# **PARC EOLIEN DES PORTES DU NIVERNAIS**

DEMANDE D'AUTORISATION UNIQUE

## **MEMOIRE EN REPONSE DE L'AVIS de la AUTORITE ENVIRONNEMENTALE**

Société Parc Eolien Nordex LV S.A.S.

Figure 8 : Variante 1 et enjeux écologiques

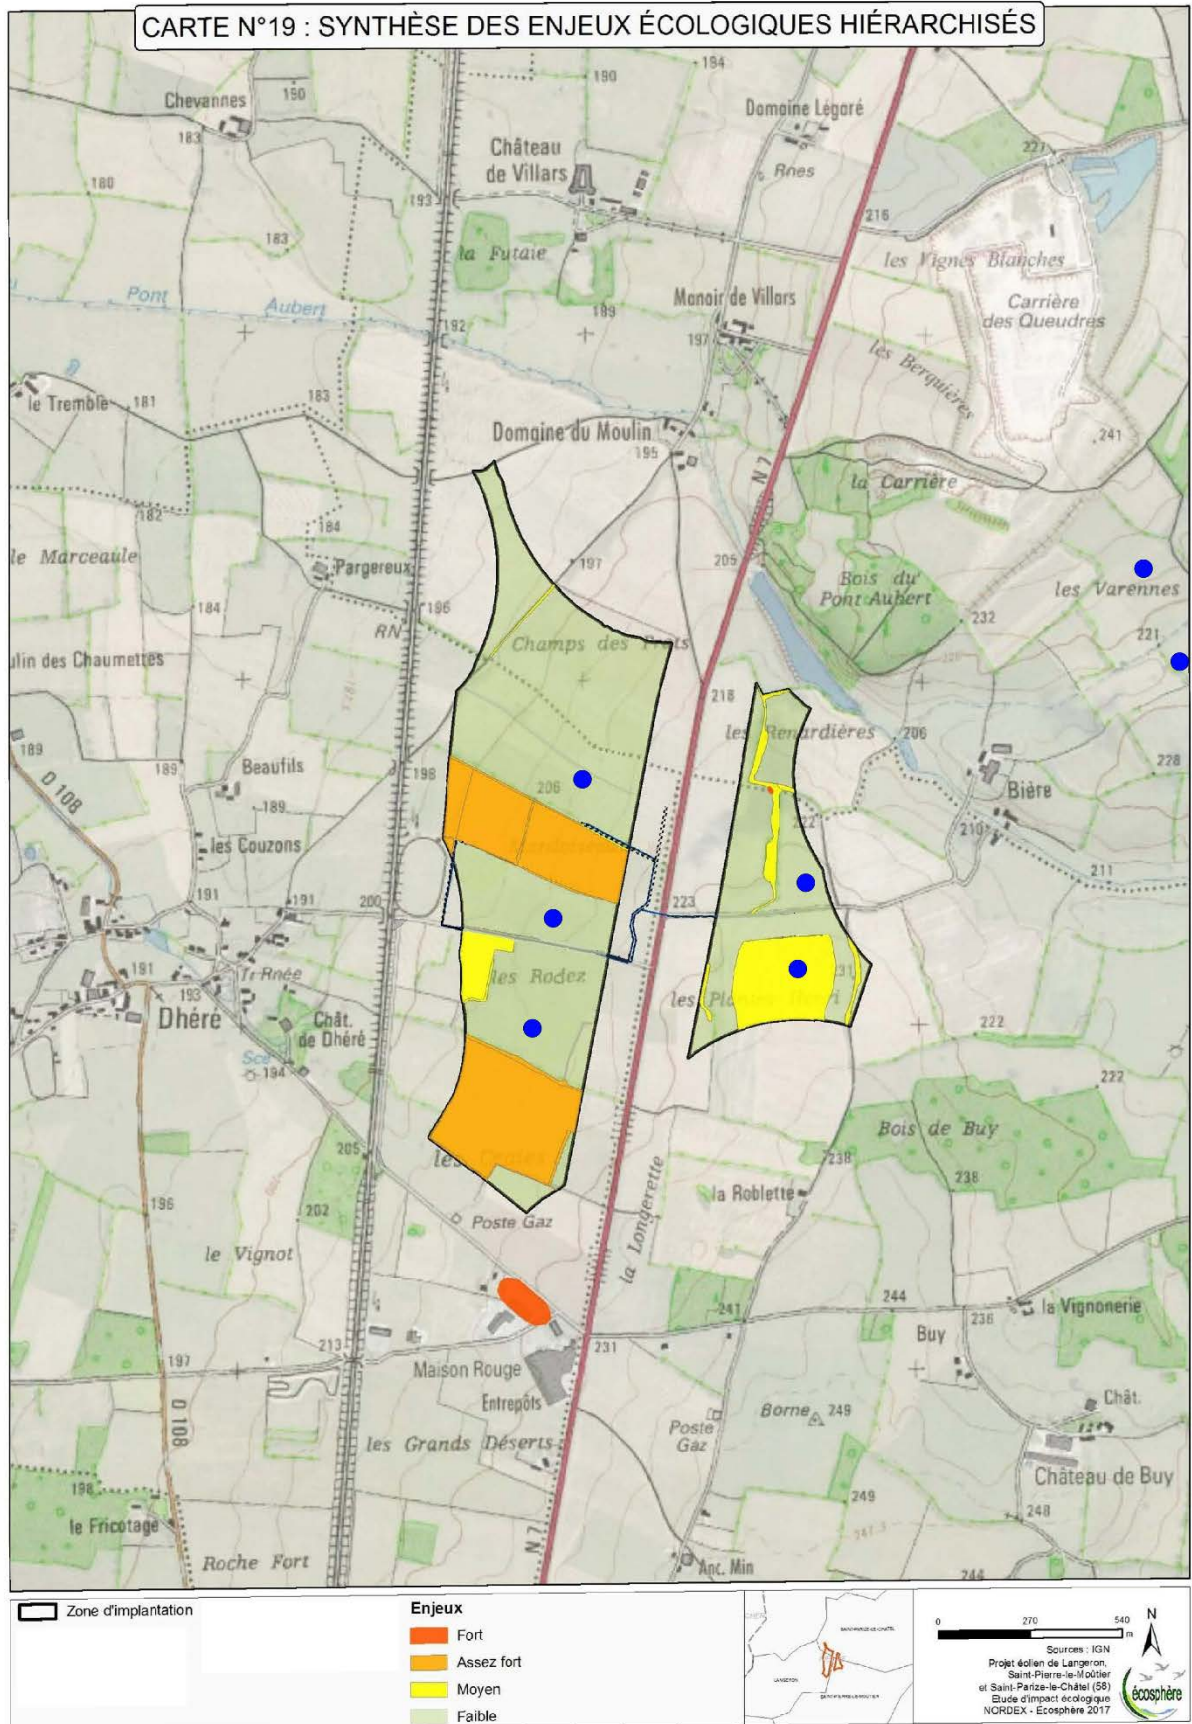
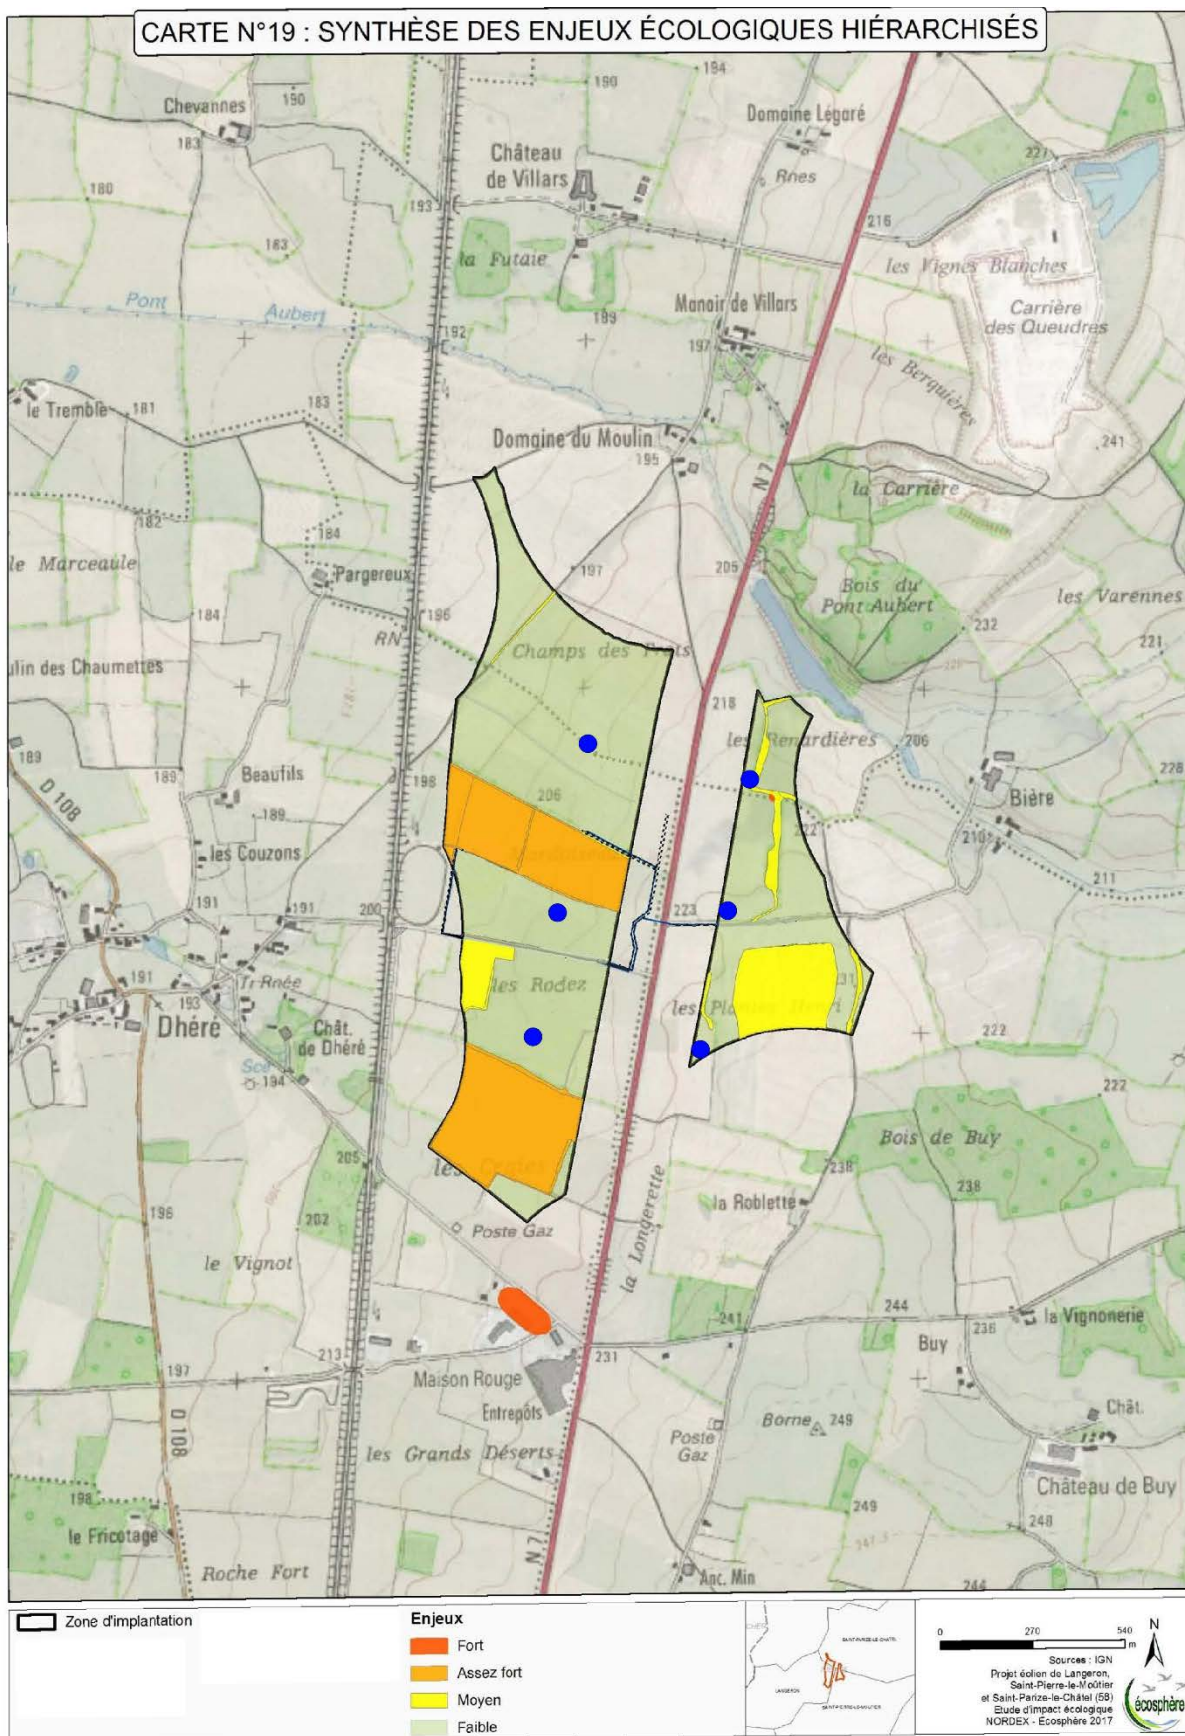
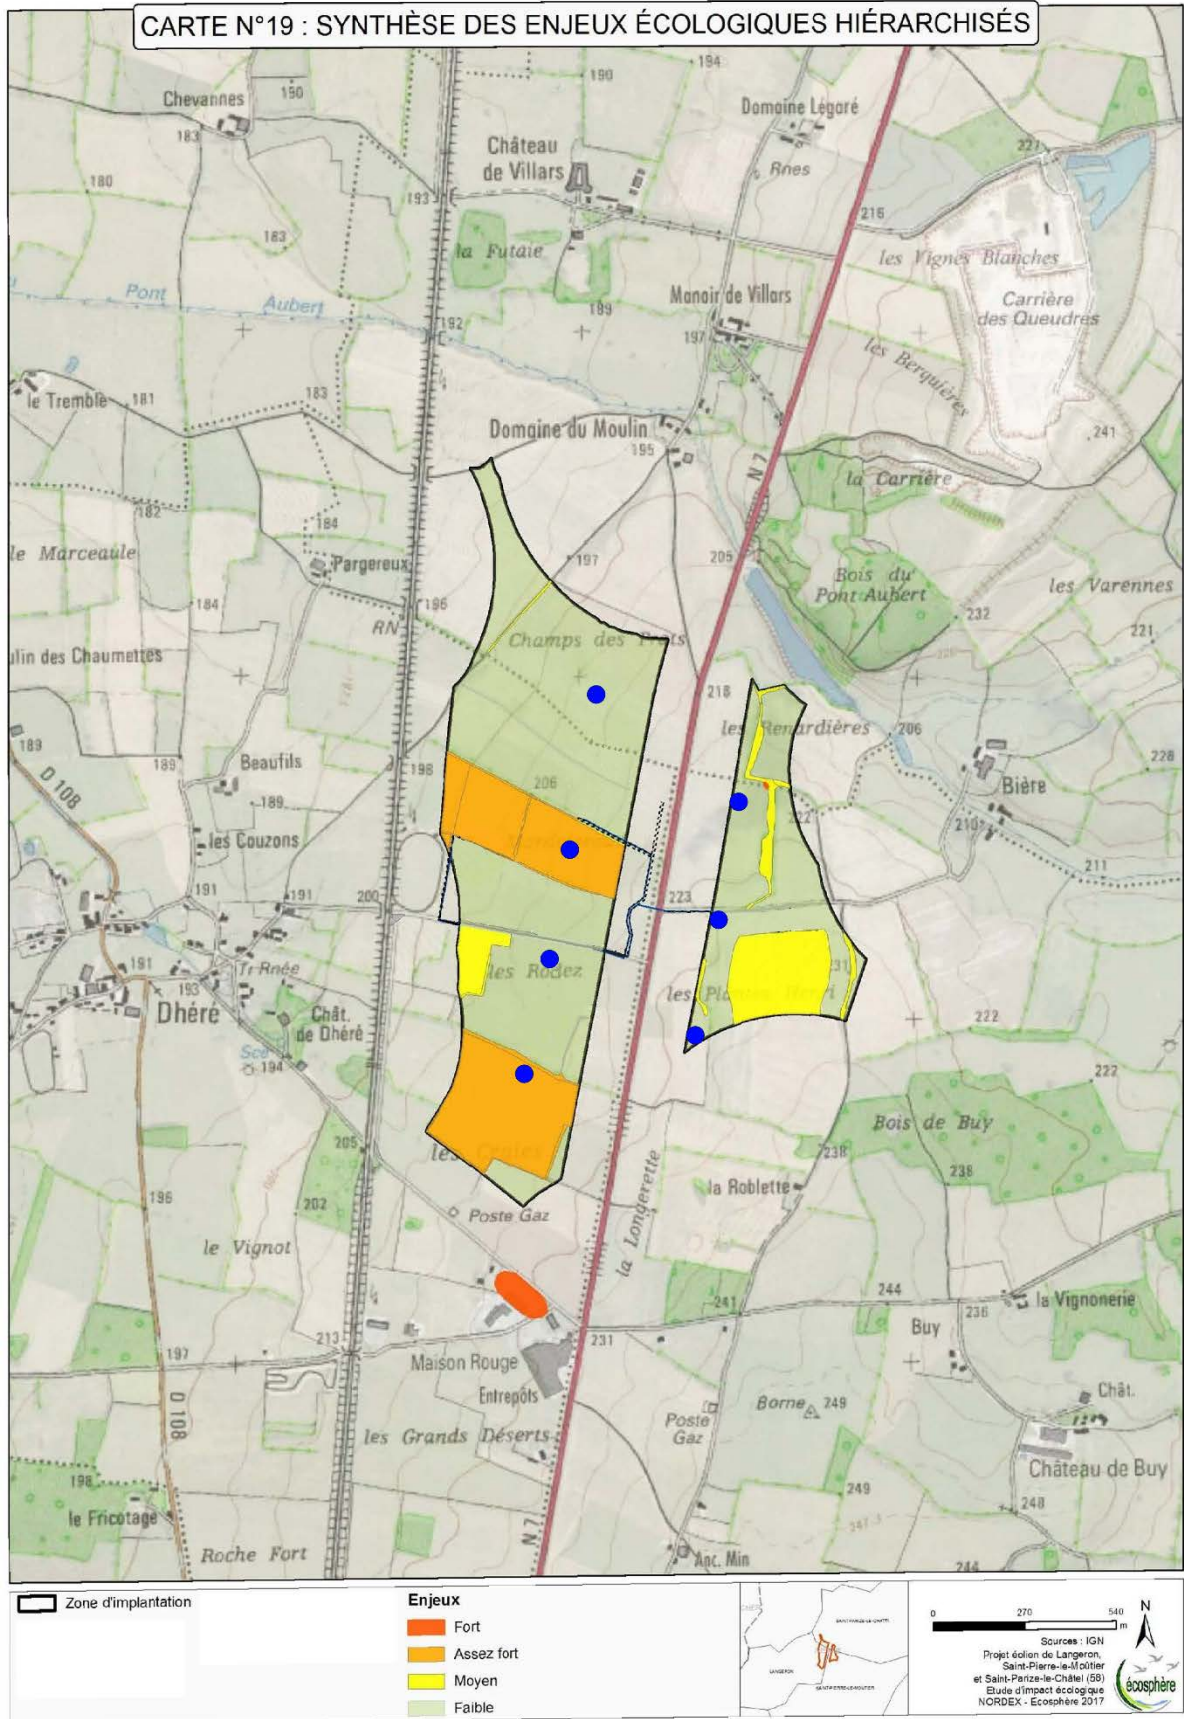
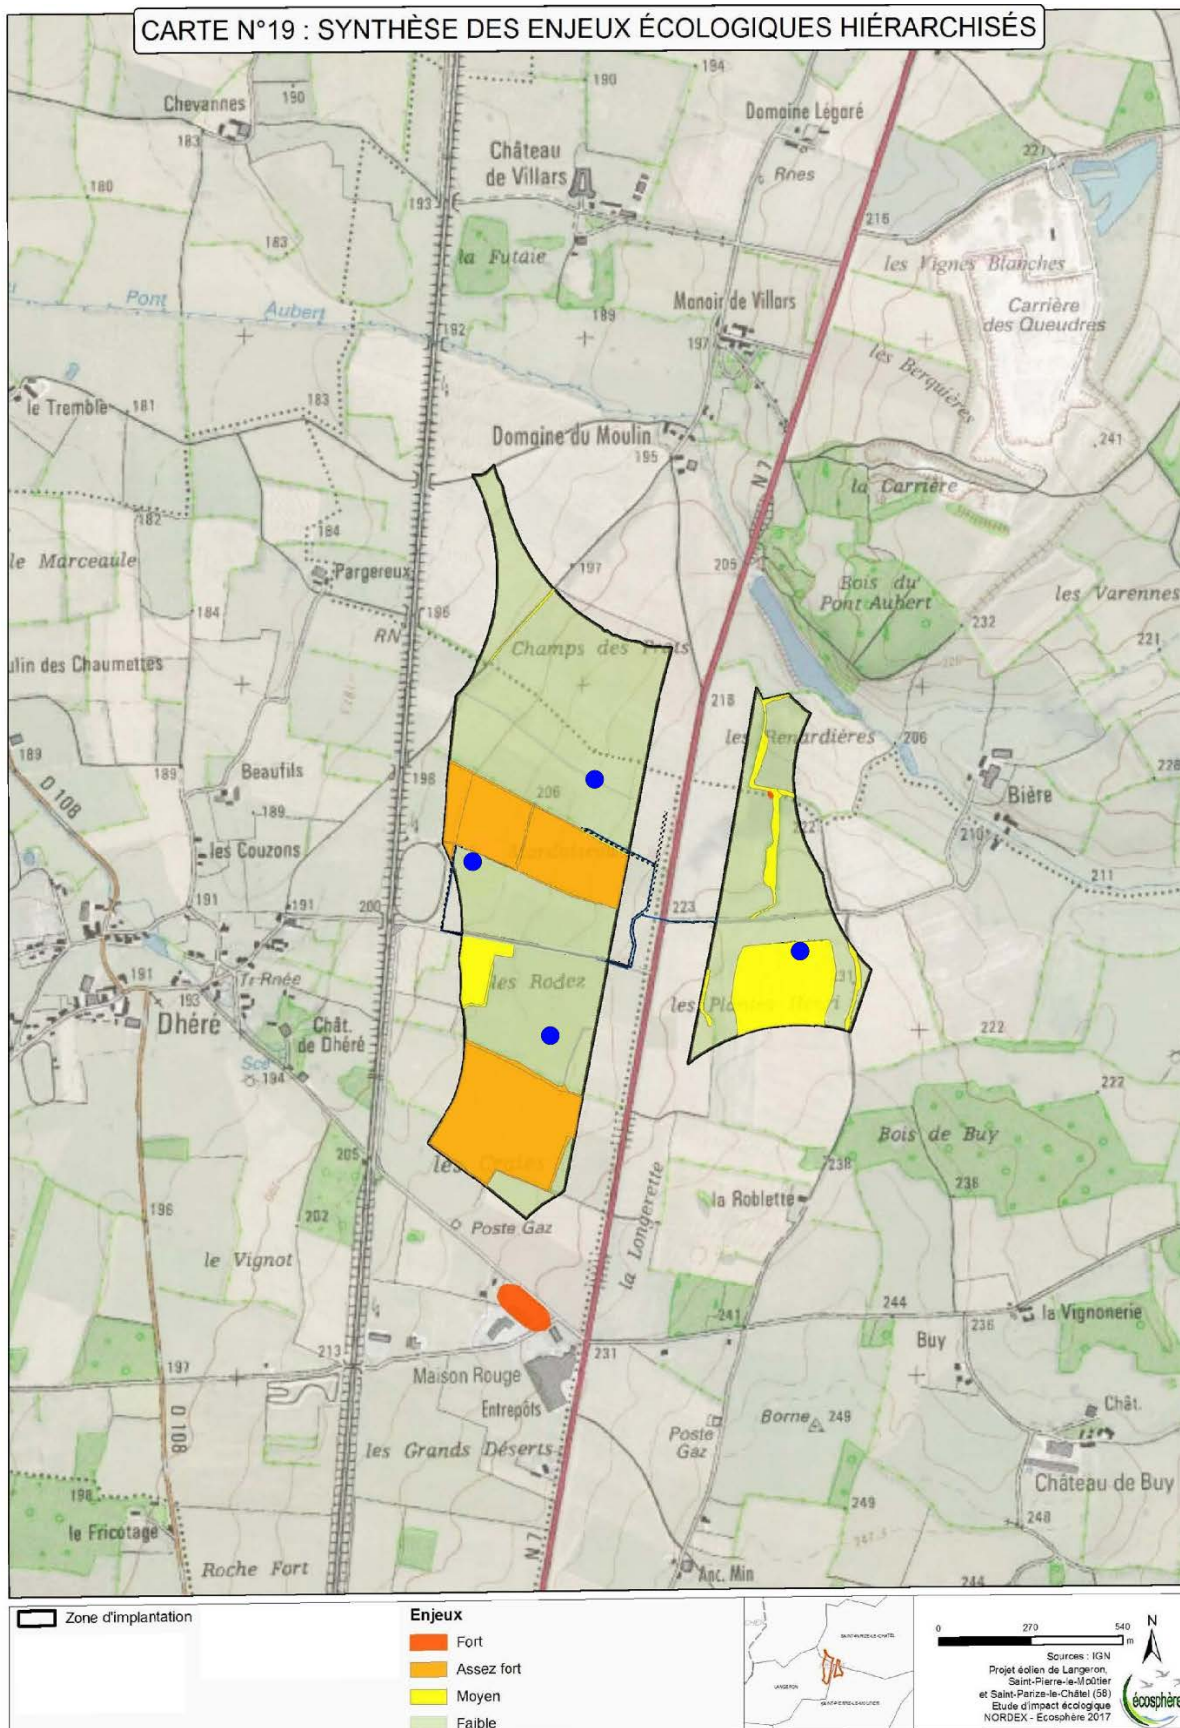
La méthode pour justifier l'implantation des éoliennes fait preuve de logique, mais les outils graphiques employés ne sont pas suffisants pour montrer la pertinence du choix. Il serait utile de reprendre sur la carte des servitudes, les 4 scénarios d'implantation et de faire le même travail avec une carte représentant l'ensemble des enjeux écologiques (station d'espèce végétale patrimoniale, habitats naturels remarquables, amphibiens et oiseaux protégés, aires de repos et de gagnage...). Enfin, au regard du paysage et du cadre de vie, il serait nécessaire d'expliquer le choix des points de vue (comparaison des cartes de zones d'influences visuelles, cartes des monuments historiques avec coupes topographiques pour montrer les plus impactés) et produire des photomontages de meilleure qualité (les éoliennes sont invisibles sur les pages 170 et 171).

- **Précisions sur les raisons du choix de l'implantation au regard des enjeux écologiques**

Il en ressort que la variante 3 est celle qui présente le plus d'enjeux écologiques avec 2 éoliennes situées en zone à enjeux assez forts.

Les variantes 1, 2 et 4 présentent un niveau équivalent d'enjeux avec 1 éolienne en zone à enjeux moyens et les autres éoliennes en zone à enjeux faibles, bien que la variante 1 comporte 3 éoliennes hors ZIP pour lesquels aucun niveau d'enjeu n'a pu être défini (l'étude écologique ayant été lancée après avoir fait le choix d'abandonner ce secteur pour des raisons de cohérence paysagère).

Figure 12 : Linéaire des haies et aménagements du parc éolien

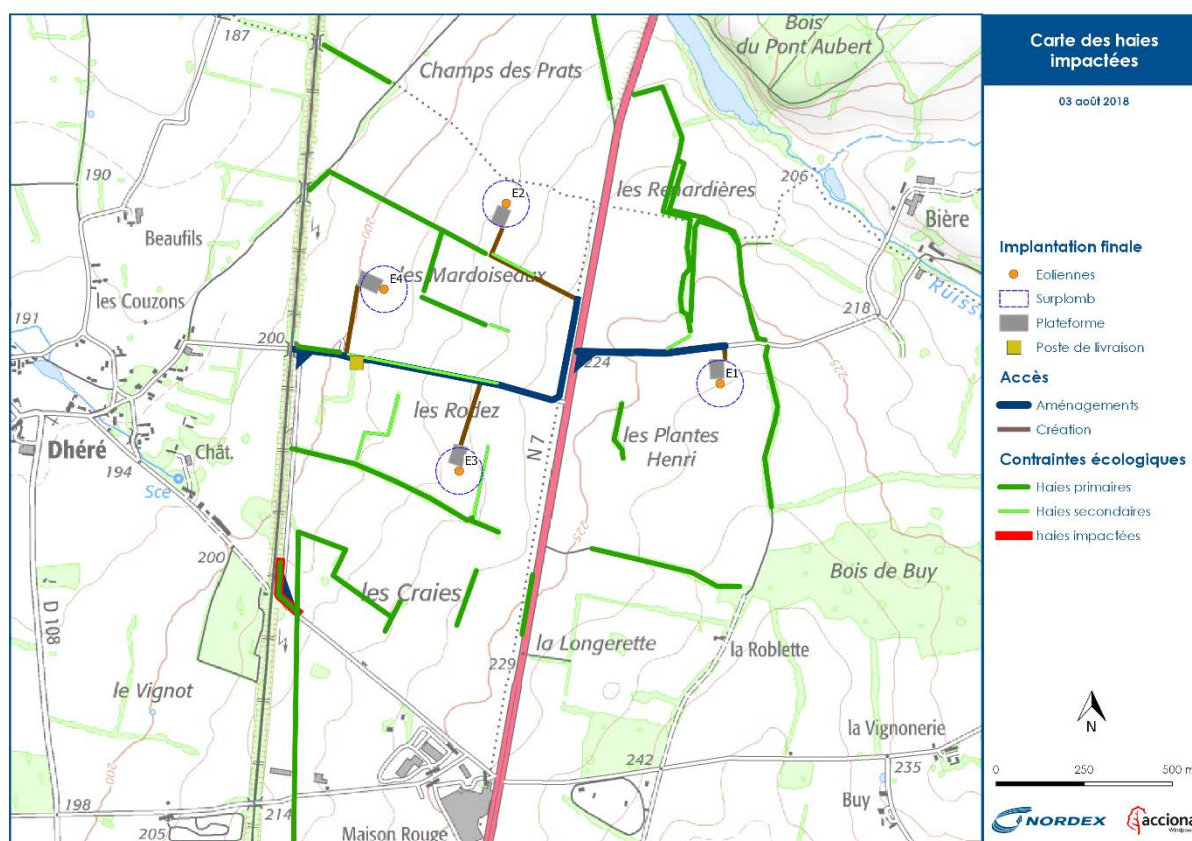
- Précision concernant le linéaire de haies impacté

Dans l'étude d'impact écologique (page 172), il est indiqué : « Une rupture ponctuelle de haies aura lieu avec les pans coupés le long de la voie ferrée (modification des rayons de courbure de la route pour permettre l'accès des machines). Seuls quelques dizaines de mètres linéaires de haie seront retirés (puis replantés), ce qui ne constituera pas une rupture de l'axe de vol. » Cette destruction concerne donc le pan coupé au sud du projet, sur un linéaire de 70 m comme indiqué dans l'étude d'impacts. Pour tous les autres aménagements, c'est l'évitement qui est privilégié, puisque l'élargissement ou la création interviendra exclusivement en cultures.

Malgré l'absence d'impact significatif sur les haies, la replantation de haies à un niveau de 1 pour 1 sera mise en œuvre afin de maintenir une parfaite fonctionnalité du site (oiseaux, chiroptères, nature ordinaire).

Figure 13 : Localisation des amphibiens et des infrastructures du projet

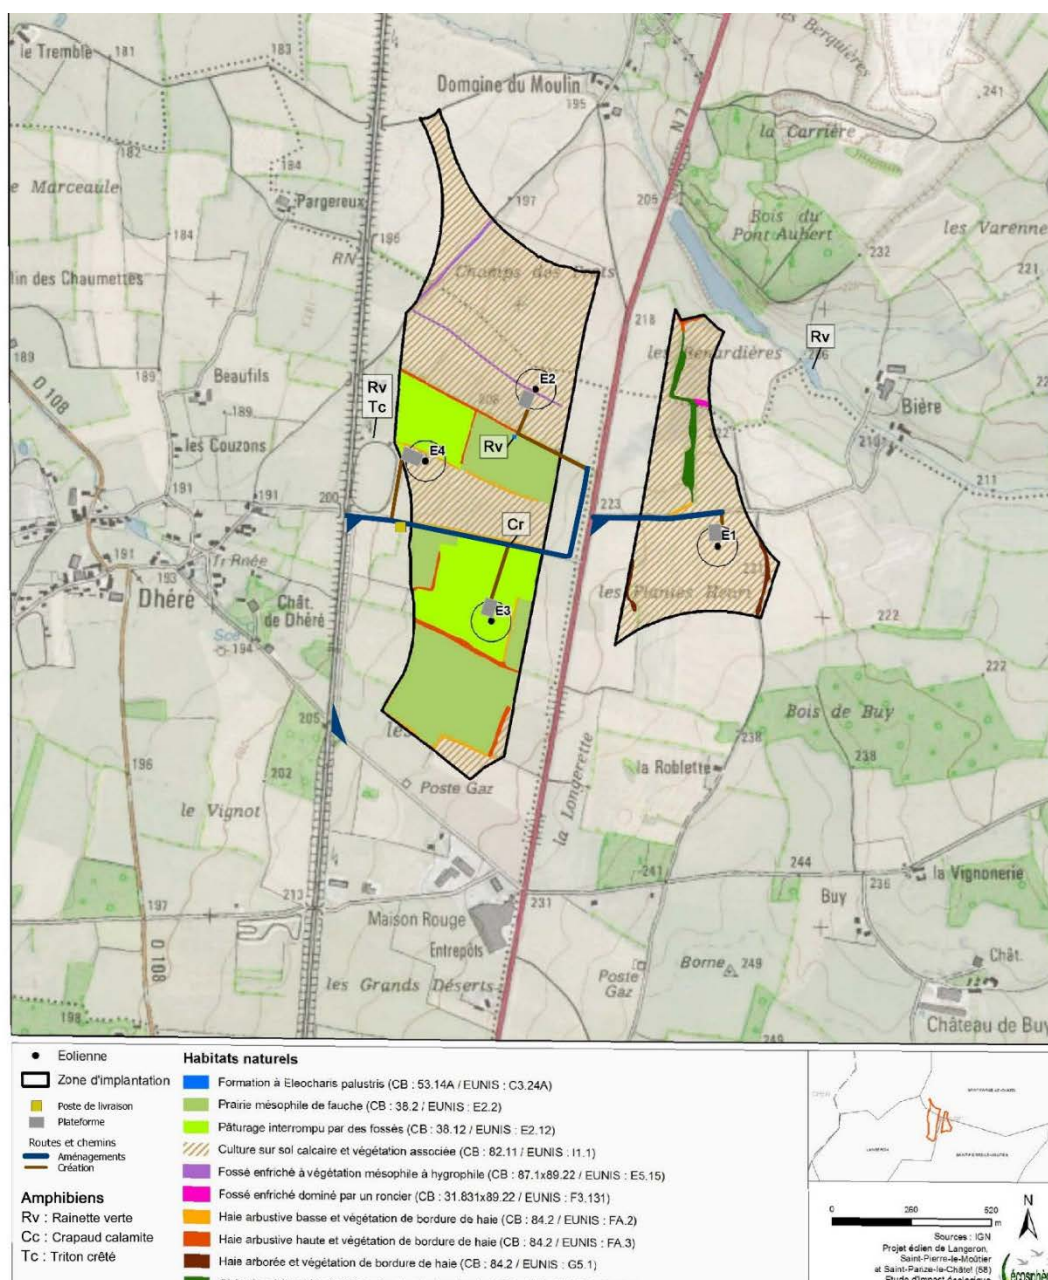
Les inventaires mettent en évidence la présence de 6 espèces d'amphibiens, sur les 17 que compte la Bourgogne, toutes protégées et dont l'habitat naturel bénéficie pour la majorité également d'une protection, ainsi que 5 espèces de reptiles sans enjeu particulier, sur les 12 présentes en Bourgogne. **La MRAe recommande de préciser la carte de localisation des espèces avec le projet pour identifier les impacts sur les amphibiens et leur habitat (p113) (figuré des espèces imprécis et absence de représentation des accès et des plate-formes).**

La carte ci-après permet de localiser les habitats au sein desquels des amphibiens ont pu être identifiés (Rainette verte et Triton crêté), ainsi que le point de contact du Crapaud calamite (pas de site de reproduction identifié) :

Le lecteur pourra également se reporter à la carte n°24 modifiée et annexée au présent mémoire.
